# 東海第二発電所 設計及び工事計画変更認可申請 概要説明資料

2023年9月28日  
日本原子力発電株式会社

# 1. 設計及び工事計画変更認可申請概要

別紙2図2 技術的能力1.14 可搬型代替直流電源設備による代替所内電気設備への給電手順のタイムチャート（引用）

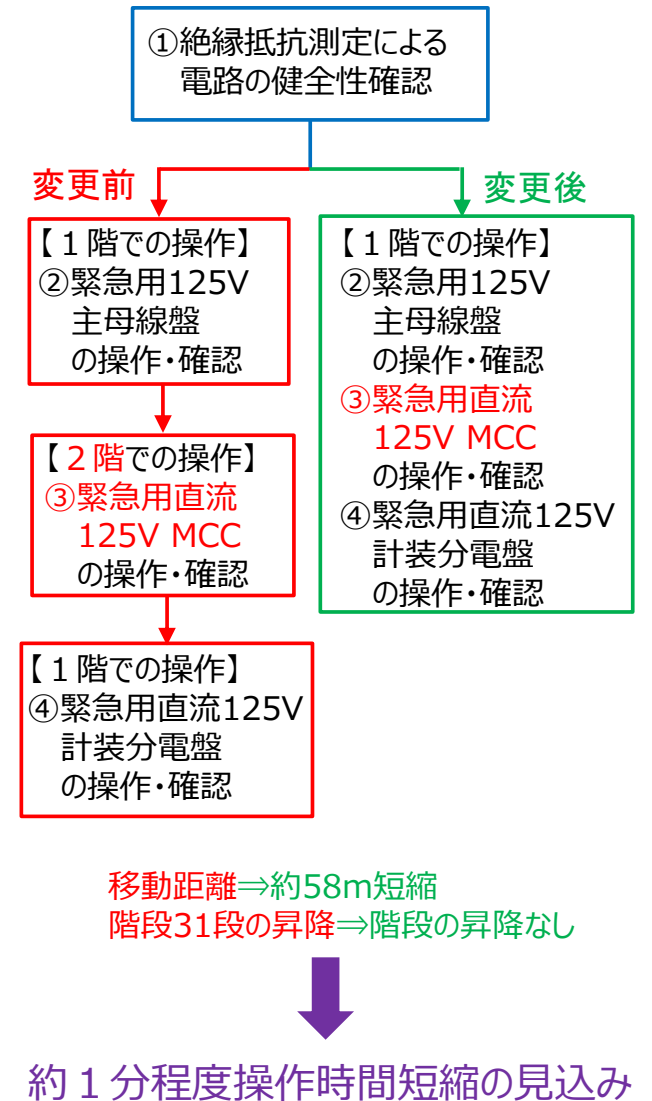
- 既許可においては、「技術的能力 1.14 2.3 (2)b. 可搬型代替直流電源設備による代替所内電気設備への給電」における手順は「①絶縁抵抗測定による電路の健全性確認」→「②1階での緊急用125V主母線盤の操作・確認」→「③2階へ移動し、緊急用直流125V MCCの操作・確認」→「④1階へ移動し、緊急用直流125V計装分電盤の操作・確認」であったが、今回工認により、電気室1階内で操作が可能となることから、上下階の移動が不要となり、操作時間が短縮されるため操作の成立性に影響はない。なお、短縮可能な時間は約1分程度と見込まれる。  
別紙2図2に技術的能力1.14 可搬型代替直流電源設備による代替所内電気設備への給電手順のタイムチャート、別紙2図3に今回工認における緊急用電気室での動線変更前後を示す。
- 設置許可 本文十号において、当該作業における想定時間を250分以内としており、設置許可への影響はない。別紙2表2に設置許可 本文十号 重大事故等対策における操作の成立性を示す。
